DVD - AGENCE DE LA MOBILITÉ

# PLAN DE MISE EN ACCESSIBILITE DE LA VOIRIE ET DE L'ESPACE PUBLIC (PAVE) – Edition 2025

**Évolutions par rapport au référentiel technique de 2012  
et synthèses des principales dispositions techniques de l'édition 2025**

#### 160 cm < X < 220 cm

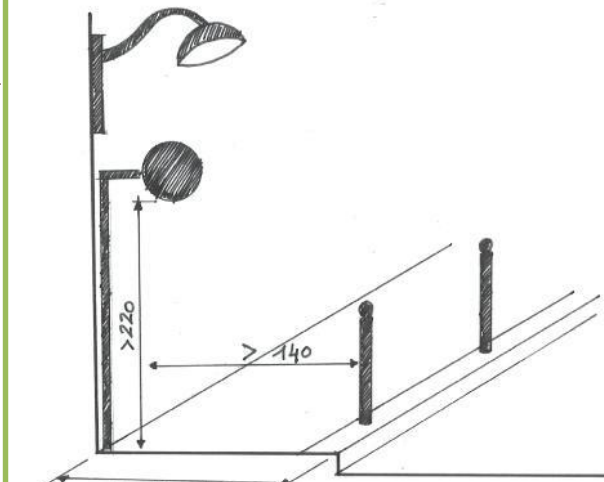
- S'aligner sur les recommandations du Cerema en fixant une largeur utile minimale recommandée de 2,50 m, tout en maintenant la conformité à partir de 1,80 m.
- Une méthode / aide à la décision pour définir la largeur de cheminement piéton nécessaire au contexte spécifique sera développée. La méthode permet ensuite de définir la largeur de trottoir nécessaire pour répondre aux besoins des usagers et au contexte spécifique.

Schéma traitement disposition du trottoir au droit d'une porte cochère.

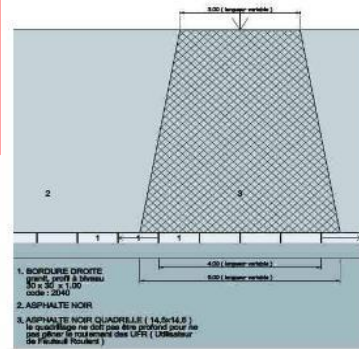
**Changement de doctrine à venir** pour mieux prendre en compte les besoins des usagers PMR et réduire l'inconfort généré par le traitement actuel des PPC (effet de vague du trottoir)

→ vers une approche moins routière dans le traitement des PPC (revêtement, potelets, configuration)

Détail d'implantation des bandes d'éveil au droit d'une traversée

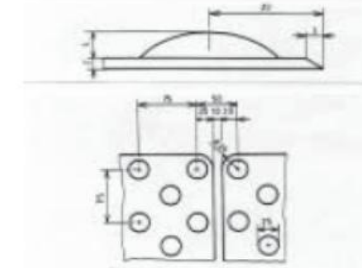
Mise à jour à venir dans le **Guide de conception inclusive de l'espace public** du PAVE 2025 pour intégrer les résultats des expérimentations menées dans la passé ainsi que les modalités d'implantation des nouveaux dispositifs podotactiles.

- Contraste et matériaux du BEV
- Implantation du tapis traversant (par ex. au niveau des traversées complexes)
- Implantation des bandes d'interception (localisation et solutions technique)

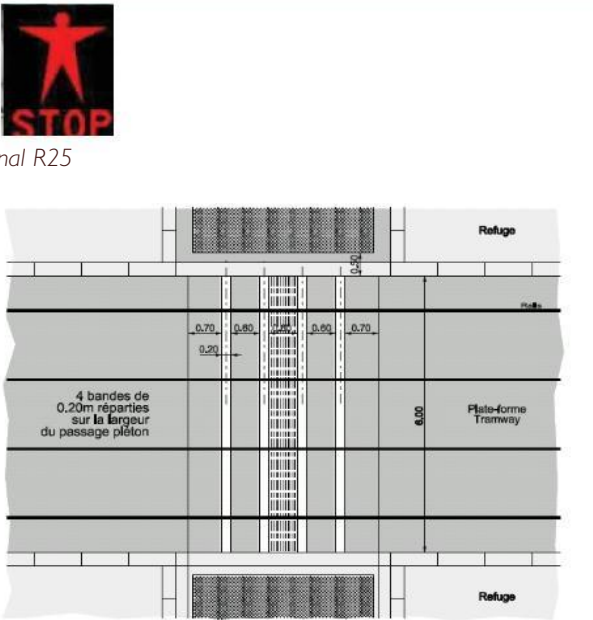
Précisions à venir dans le **Guide de conception inclusive de l'espace public** du PAVE 2025 :

- Recommandations pour l'implantation et le dimensionnement des refuges piétons

Double sens cyclable : bordure de séparation éventuelle à proximité passage piéton  
Exemple de l'aménagement du tramway (extension ligne T3) : détection et délimitation de piste cyclable grâce à une bande de rive (côté intérieur) tactile

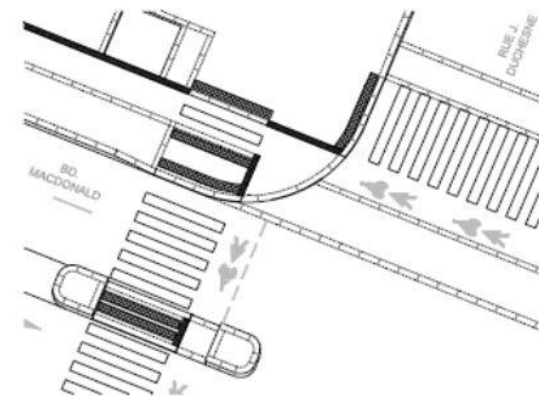
Mise à jour de la doctrine et précisions à venir dans le **Guide de conception inclusive de l'espace public** du PAVE 2025 en lien avec les mesures du Code de la Rue et du Plan Piétons et en prenant en compte les différentes configurations de l'infrastructure cyclable.

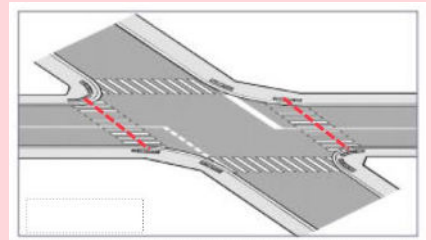
→ Traversée en intersection oblique, **carrefour en « T »** :  
→ redresser la traversée en reprofilant la voie (sous réserve de faisabilité technique)

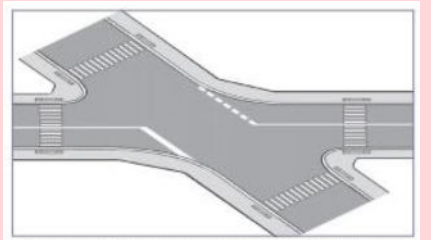
→ Traversée en intersection oblique, **carrefour en « X »** :  
→ suivre le cheminement le plus direct et naturel bien qu'oblique  
→ réduire autant que possible la longueur et l'inclinaison  
→ matérialiser la trajectoire avec tapis traversant

L'option de déplacer la traversée jusqu'à approcher l'orthogonalité n'est pas à privilégier à tout prix (allongement du détour piéton et perte de repères possible). Cette solution peut être intéressante si cela correspond aux trajectoires piétonnes (selon lieux de destination).
